Protokol o změně díla

změnový list číslo 180

Stavba: Centrum komplexní psychiatrické péče Brno
 Objekt: Stávající Pavilon G
 Objednatel: Fakultní nemocnice Brno, Jihlavská 20, 625 00 Brno
 Zhotovitel: Sdružení pro Centrum komplexní psychiatrické péče Brno
 Projektant: Sdružení Psychiatrie Brno 2016 se sídlem Mlýnská 326/13, 602 00 Brno, v 10/2017, pod zakázkovým číslem 1195

Změna: Stavební úpravy objekt C

ZL 180 priľ 02a doz- dívky

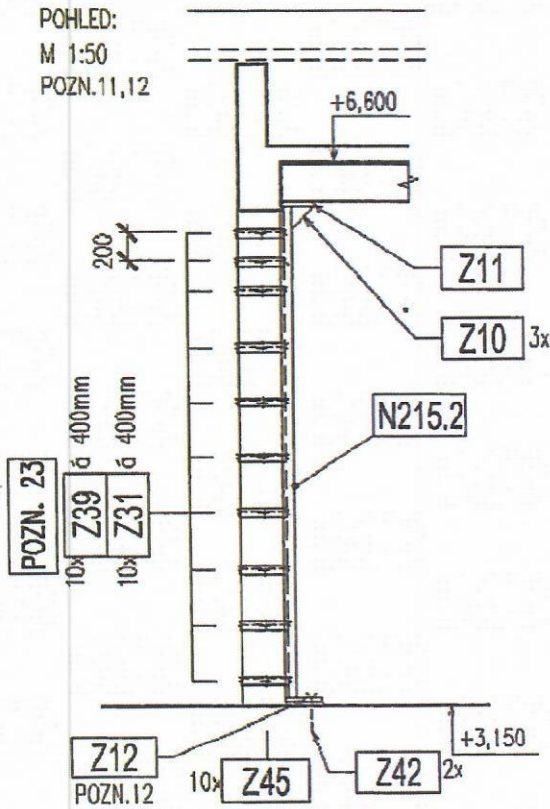
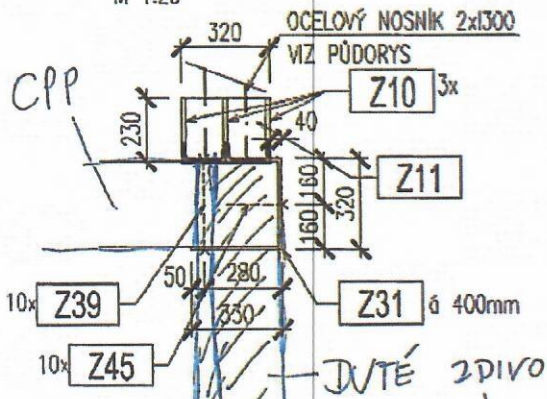
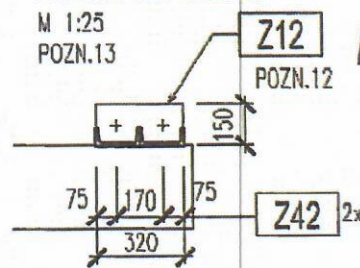
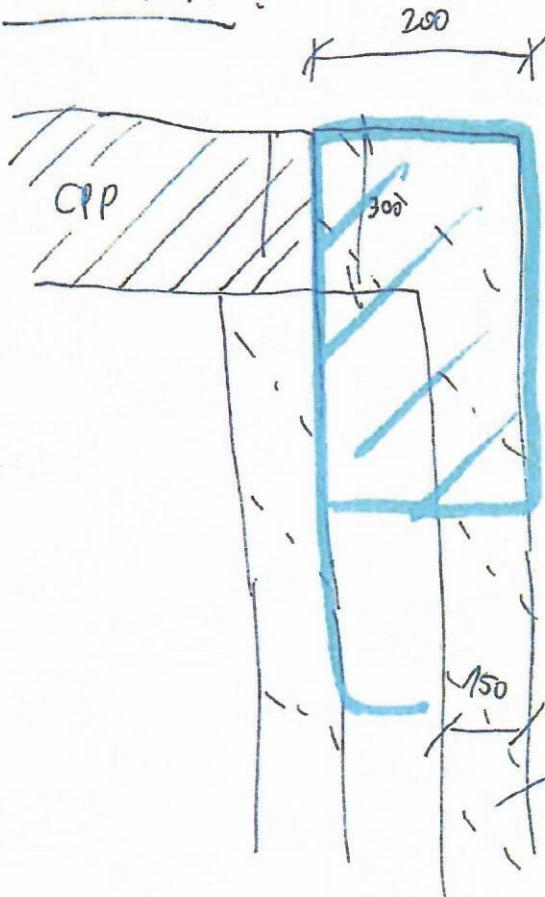
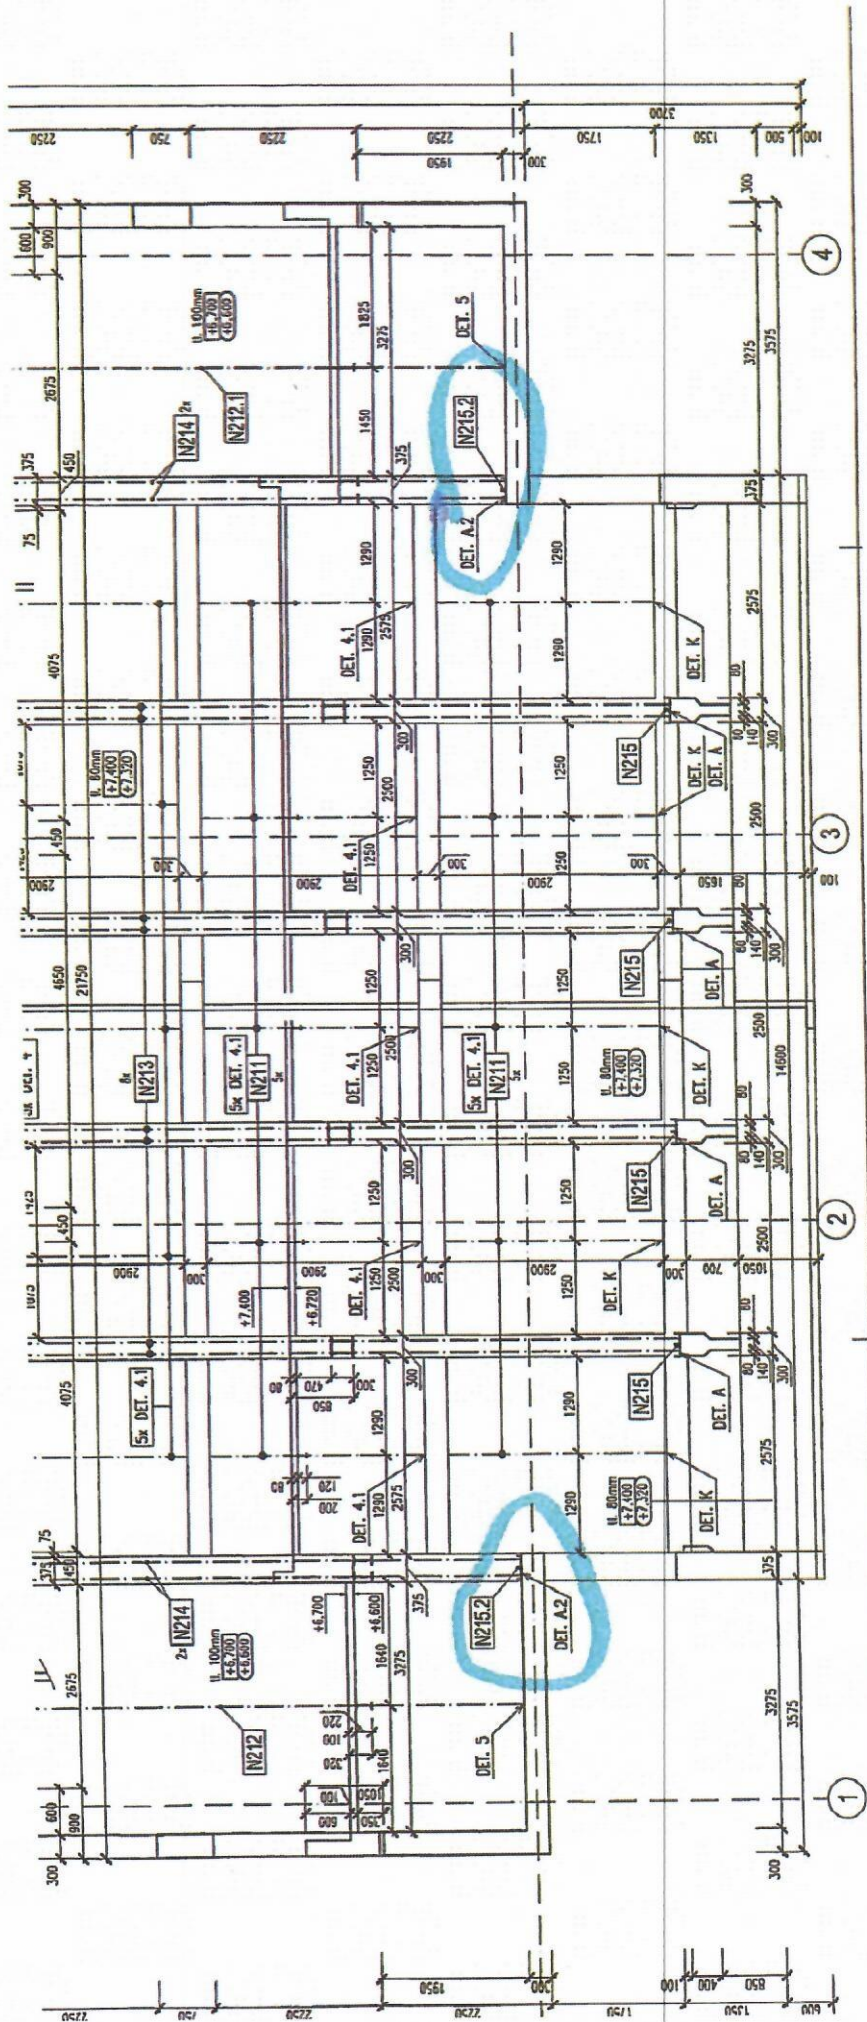
NUTNÉ ODBOURAT
A PŘEZDÍT

OBJEM VYBOURANÉHO
ZDIVA

$$V = (0,5 \cdot 0,15 + 0,05 \cdot 0,3) \cdot 3 \cdot 2$$

OBJEM NOVĚ VYZDĚNÉHO

$$V = 0,5 \cdot 0,2 \cdot 3 \cdot 2 = 0,6 \text{ m}^3 \text{ CPP}$$

1. ve 2.NP v posluchárně (aule C.203) máme provést dle výkresu ztužení cihelných rohů dle detailu A.2. – viz příloha „ztuzeni pudorys“. Zde ovšem část zdiva tvoří duté cihly, do kterých mám podle dle detailu provést lepenou kotvu. Je takto v pořádku?
2. ve 2.NP na osách E-G 3-4 má být zbourána stávající stropní konstrukce a nahrazena novou ocelobetonovou konstrukcí. Zachovány mají být pouze podélné průvlaky tzn. příčné průvlaky (pdf příloha) se mají dle výkresu odbourat. Je takto v pořádku?

1/ **Ztužení cihelných rohů v aule C.203 dle detailu A.2** – dutinové zdivo odbourat a dozdít nosným zdivem zesilovaný pilíř se zavázáním do stávajícího zdiva pomocí cihel CPP P15, M10 a poté zesílit dle detailu A.2.

2/ **Bouraná stávající stropní konstrukce nad 2.NP mezi osami E-G 3-4** – v příloze mailu posílám upřesňující barevné schéma z původního tvaru ŽB stropu s částí bouraného stropu, ve vámi zaslaném PDF souboru je zaznačeno správně. Zachovaný nosný průvlak by měl mít stejnou výšku po celé délce, uskočená by měla být pouze bouraná část stropní desky mezi průvlaky.

ZL 180 příl 02b dobetonování otvorů

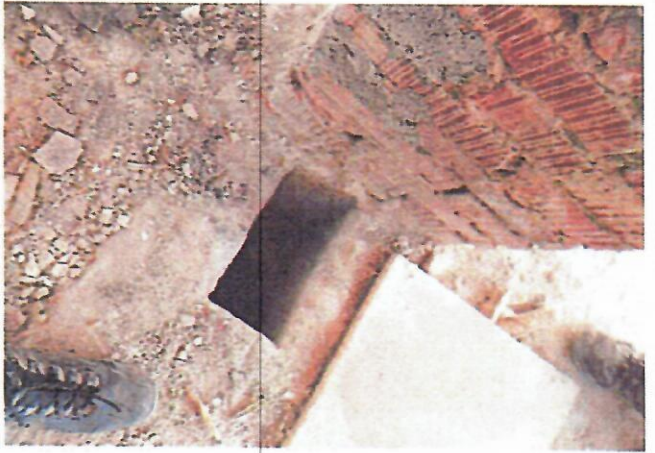
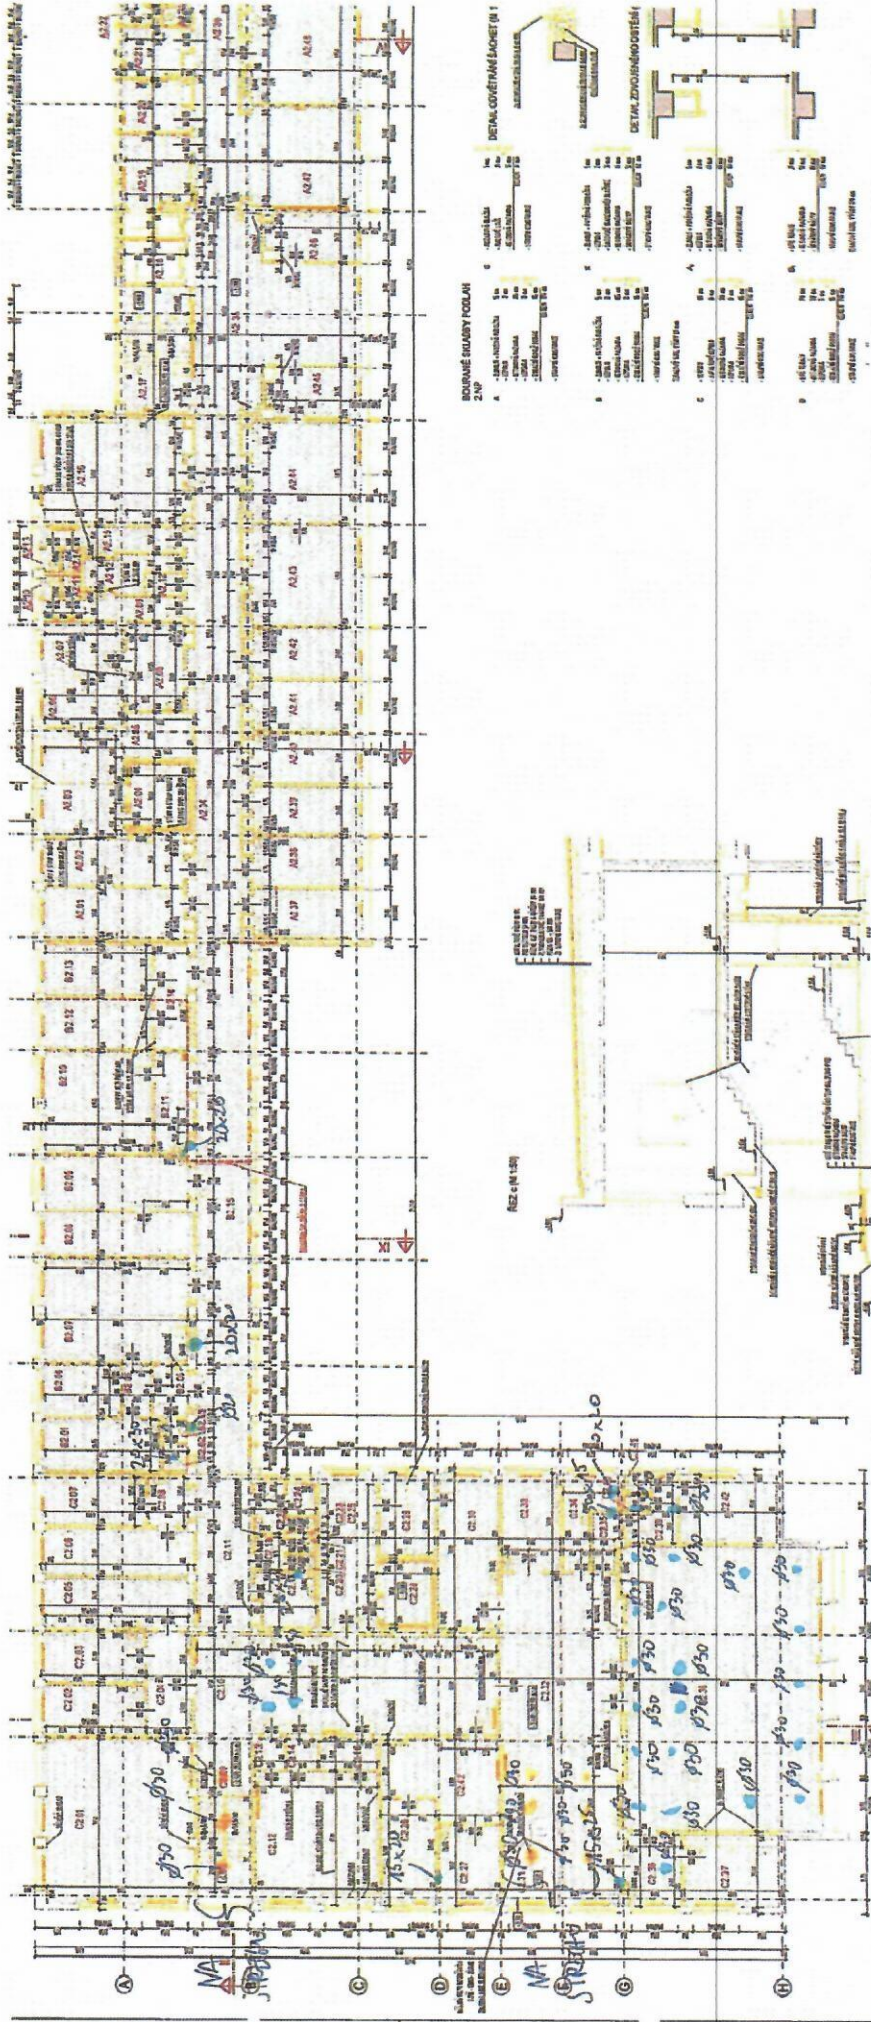
OTVORY V PODLAZE PRO ZABETONOVÁNÍ - 2.N.Í

$\Sigma = 0,11$ do $0,25m^2$
43

ZL 180 příl 02c zazdívka nik

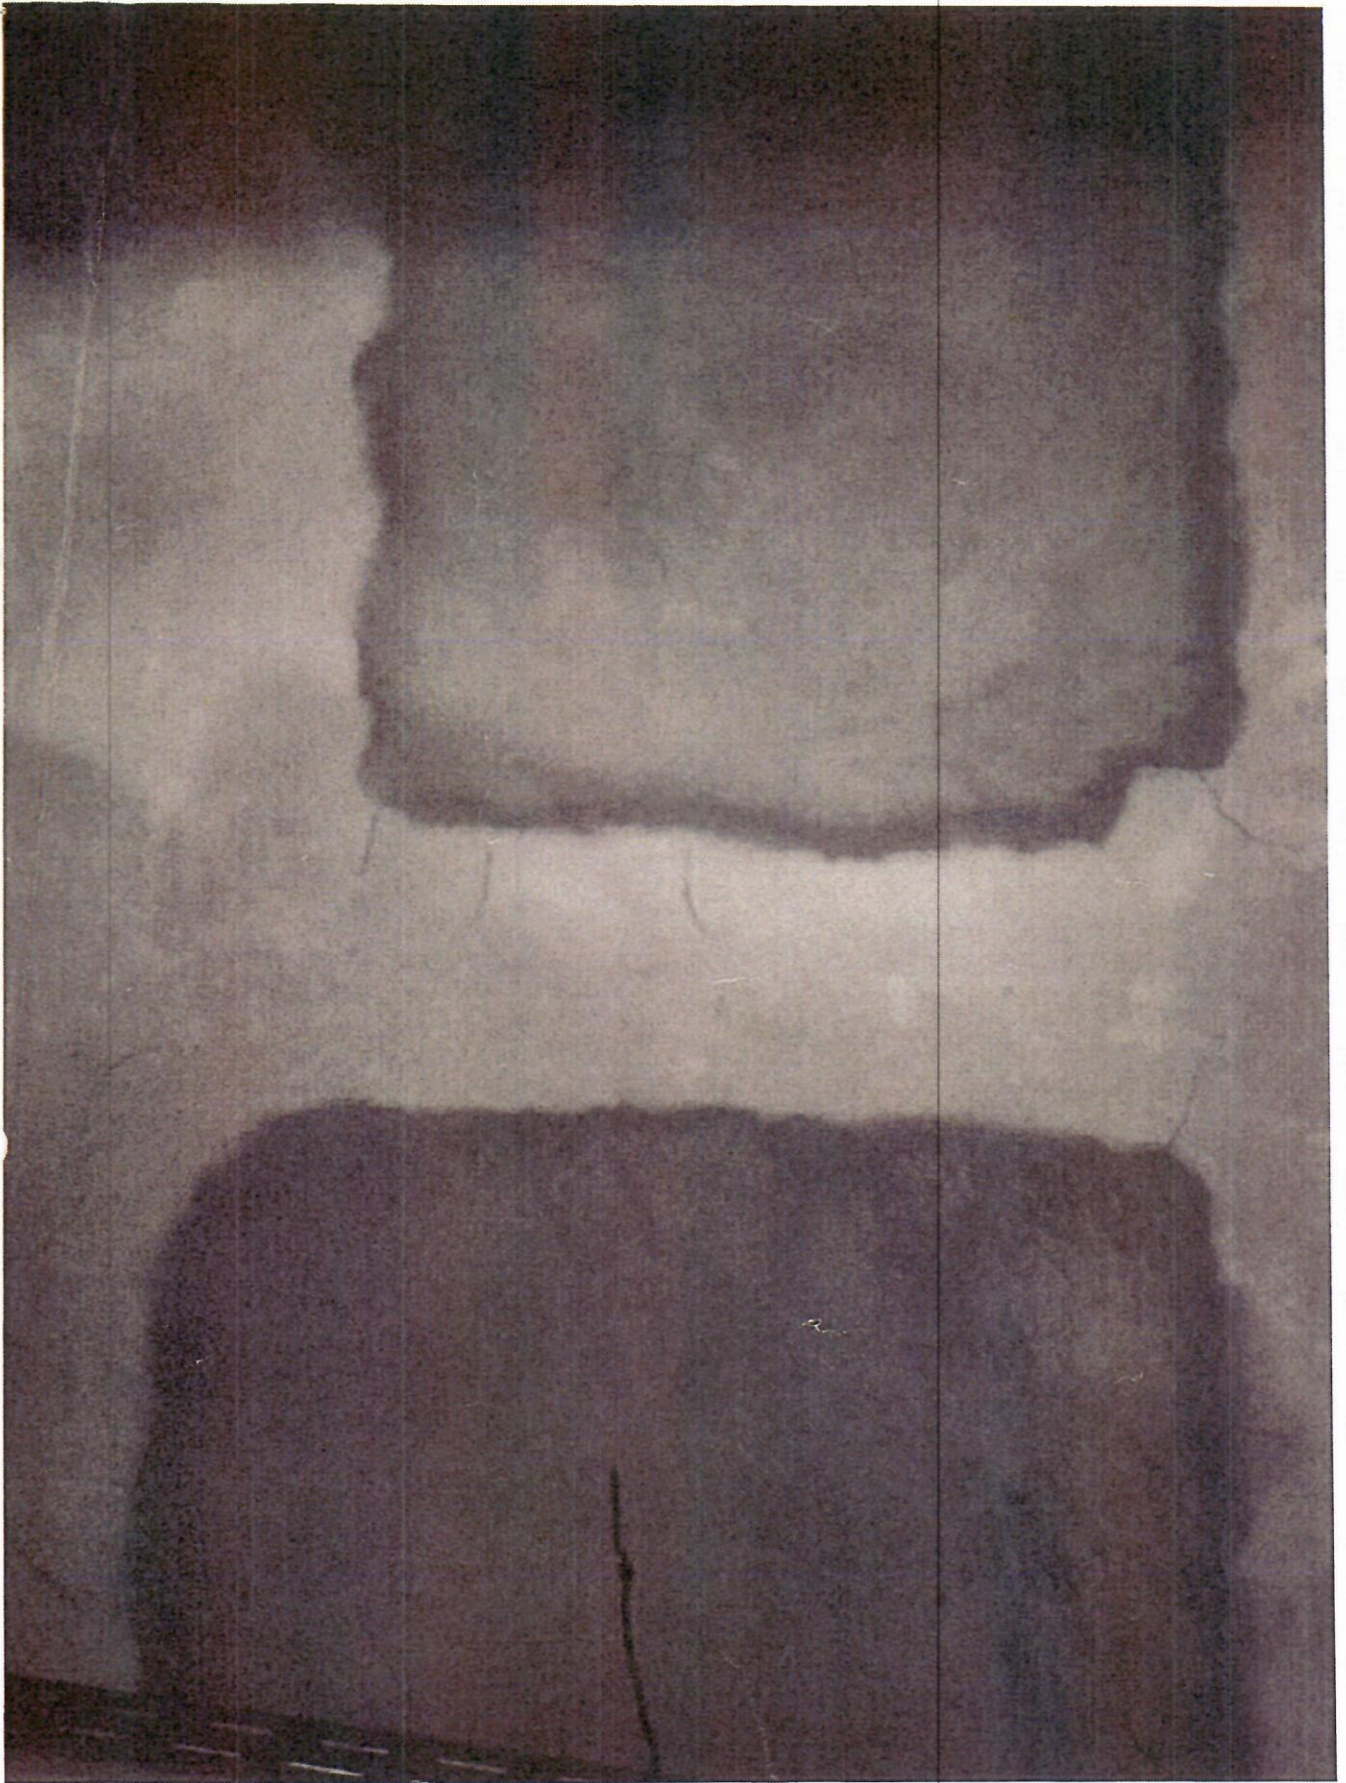
Zazdívání nik v 1.NP:

$$0,6 \times 0,8 \times 1 = 0,48\text{m}^2 \quad \textcircled{1}$$

$$1,2 \times 0,8 \times 1 = 0,96\text{m}^2 \quad \textcircled{2}$$

$$0,7 \times 0,7 \times 1 = 0,49\text{m}^2 \quad \textcircled{3}$$

$$0,8 \times 0,6 \times 1 = 0,48\text{m}^2 \quad \textcircled{4}$$

$$\text{Celkem } 2,41\text{m}^2 \times 0,15\text{m} = 0,362\text{ m}^3$$

ZL 180 příl 02d ztracené bednění

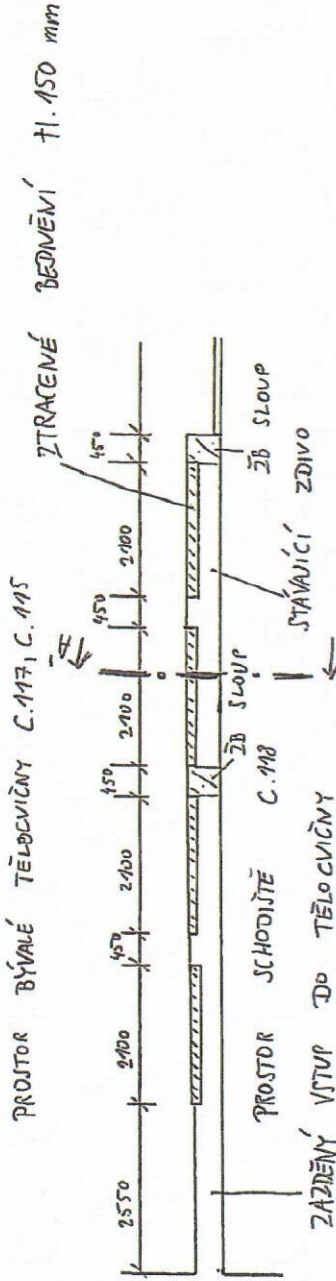
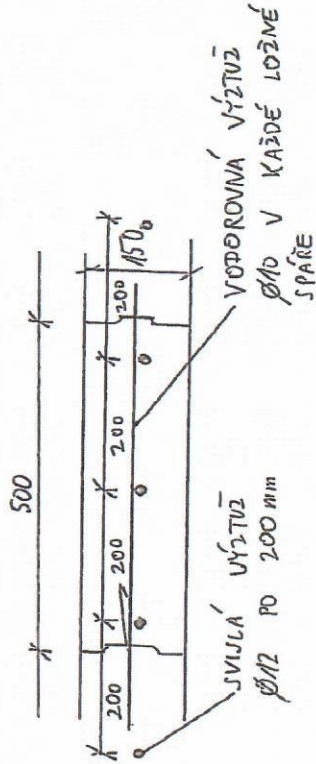
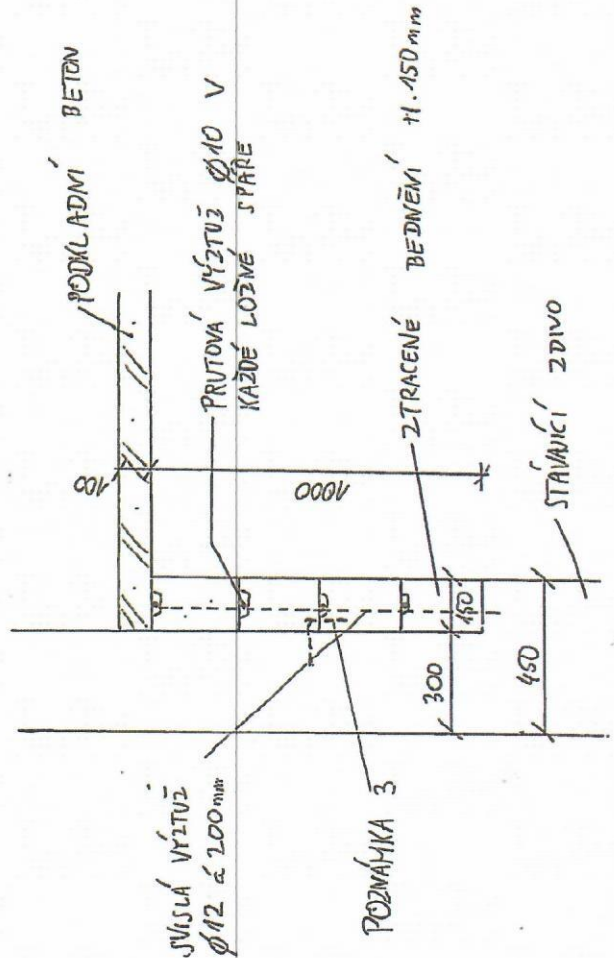
ZTRACENÉ BEDNĚMÍ : $12,1 \cdot 4 \cdot 1 = \underline{84 \text{ m}^2}$

C20/25 : $8,4 \cdot 0,076 = 0,64 \text{ m}^3 \cdot 1,1 = \underline{0,7 \text{ m}^3}$

VÝZTUŽ $\phi 10$: $2,1 \cdot 4 \cdot 4 = 33,6 \cdot 1,2 = \underline{40 \text{ km}}$

VÝZTUŽ $\phi 12$: $\frac{2,1 \cdot 4}{0,12} \cdot 1 = 42 \cdot 1,2 = \underline{50 \text{ km}}$

CHEMICKÉ KOTVY dl. 15 cm : SVISLÉ + 42

- 1) BETONOVÉ TVÁRMĚ BUDOU PŘILITY BETONEM C20/25
- 2) SVIHLÁ I VODROVNÁ VÝZTUŽ BUDE NAVRTÁNA DO STÁVAJÍCÍHO ZDIVA NEBO STÁVAJÍCÍHO ŽELEZOBETONOVÉHO SLOUVU DO HLoubKY 150 mm. SPOJ BUDE PŘEVEDEN POMOCÍ CHEMICKÉ KOTVY.
- 3) MEZI 2. A 3. JÁŘEN BUDE VŽDY V PŮETU 3 R0 NA POLE (CELKEM 12 R0) PŘEVEDENO KOTVEMÍ DO STÁVAJÍCÍHO ZDIVA POMOCÍ OHNUTÉ VÝZTUŽE Ø12 NA CHEMICKOU KOTVU

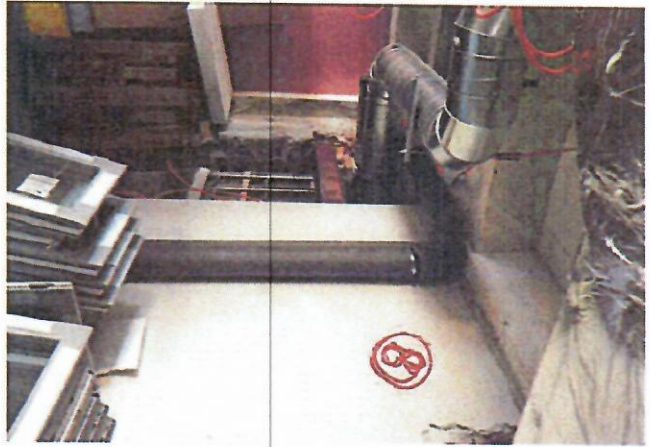
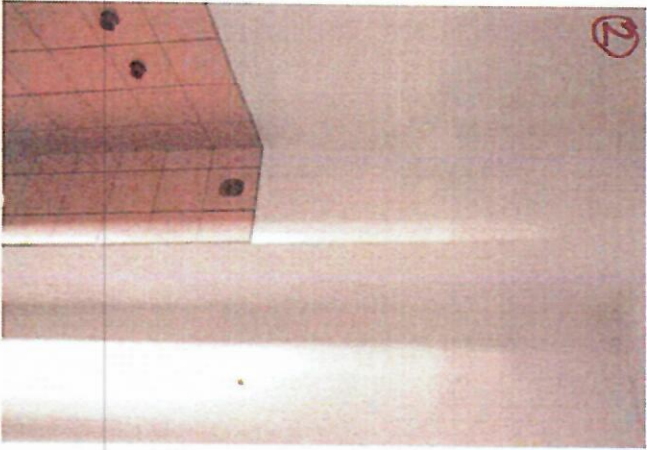
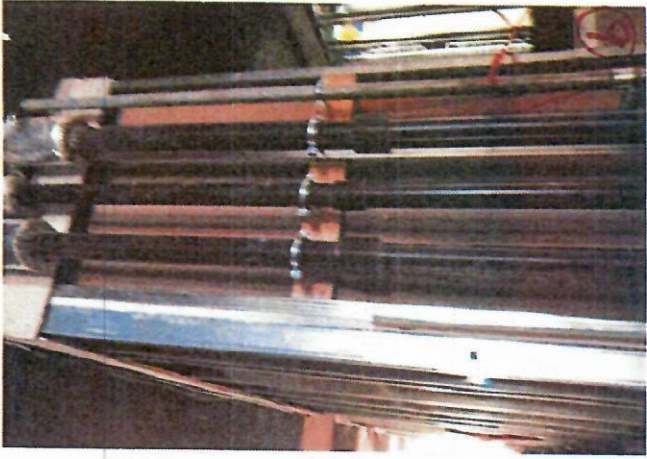
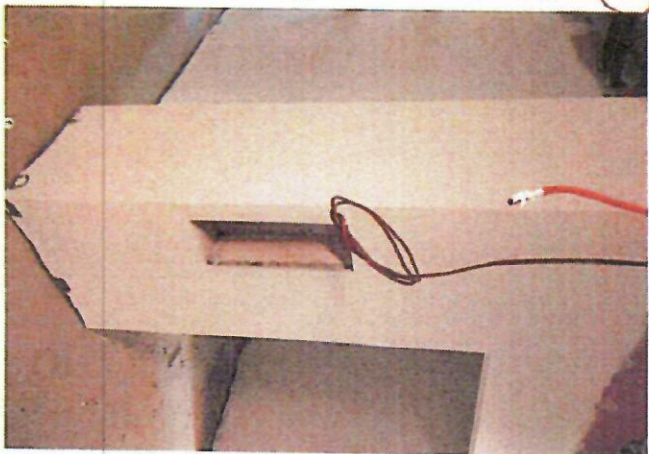
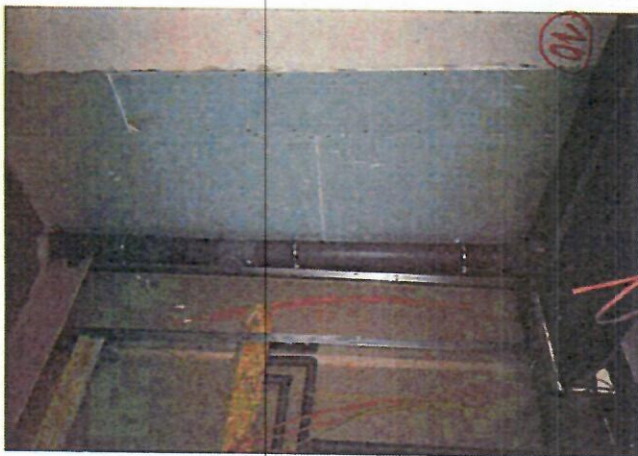
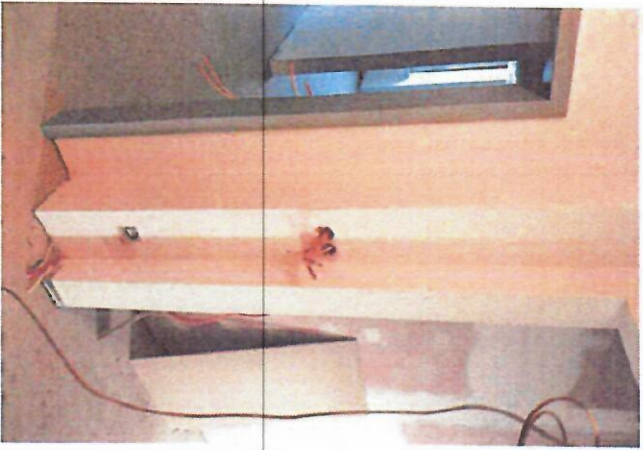
- ① $(1,7 + 0,4) \cdot 3 = 6,3 \text{ m}^2$ ČER
- ② $(0,5 + 0,35) \cdot 3 = 2,55 \text{ m}^2$ ČER ZEL
- ③ $(0,3 + 0,25) \cdot 3 = 1,65 \text{ m}^2$ ČER
- ④ $(0,4 + 0,4 + 0,7) \cdot 3 = 4,5 \text{ m}^2$ ČER
- ⑤ $7,5 \text{ m}^2$ ČER
- ⑥ $(0,3 + 0,2) \cdot 3 = 1,5 \text{ m}^2$ ČER
- ⑦ $(0,15 + 0,25) \cdot 3 = 1,2 \text{ m}^2$ ČER
- ⑧ $(0,25 + 0,65) \cdot 3 = 2,7 \text{ m}^2$ ČER
- ⑨ $(0,25 + 0,25 + 0,9) \cdot 3 = 4,2 \text{ m}^2$ ČER
- ⑩ $(0,2 + 0,25) \cdot 3 = 1,35 \text{ m}^2$ ČER
- ⑪ $(0,15 + 0,75) \cdot 3 = 3,6 \text{ m}^2$ ČER
- ⑫ $(0,2 + 0,2 + 0,1) \cdot 3 = 3,6 \text{ m}^2$ ČER
- ⑬

$$\Sigma \text{ ČERVENÉ} = 36,75 \text{ m}^2$$

$$\Sigma \text{ ZELENÉ} = 3,9 \text{ m}^2$$
